# 改善箇所説明図

後輪用制動灯スイッチ

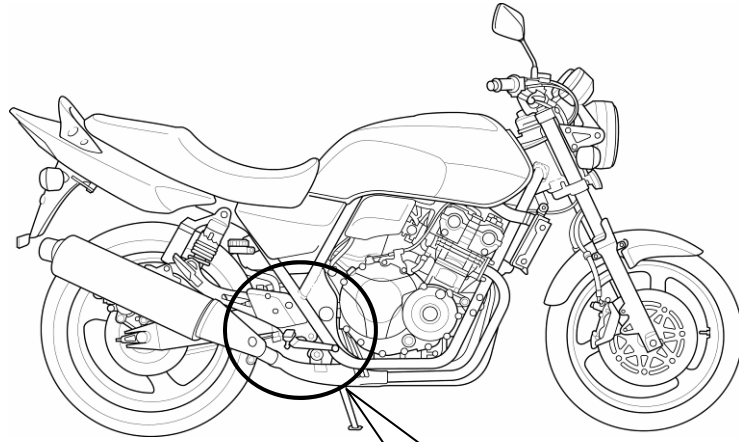
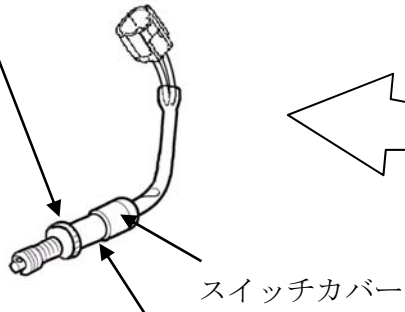
## 基準不適合発生箇所

後輪用制動灯スイッチの防水構造が不適切なため、触媒コンバータからの被熱によりスイッチが高温となり、被水して冷やされるとスイッチカバー部から吸水し、接点が錆びて導通不良となるものがある。そのため、後輪制動時に制動灯が点灯しなくなるおそれがある。
